20" Accessory Wheels for 2020 T1 HD Trucks

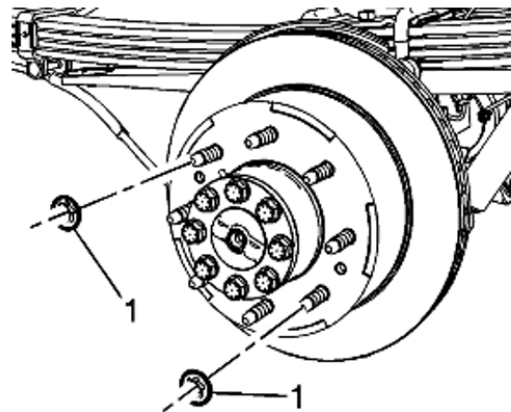
Initial quantities of both 20" HD Acc Wheels do not have a recess machined into the lug mounting surface to accommodate the Brake Rotor Retention Clips used in production. The wheels will come with a sticker on the front advising Dealers they must remove the Brake Rotor Retention Clips prior to installation. **ADIs MUST NOT REMOVE THIS LABEL.** Future wheels (new PNs) will have this clearance machined in eliminating the need for the sticker and Dealer removal of the clips.

All rear brake rotor push nuts (item 1) must be removed and discarded before installing new wheels. Failure to do so may result in unintended lug nut and wheel loosening.
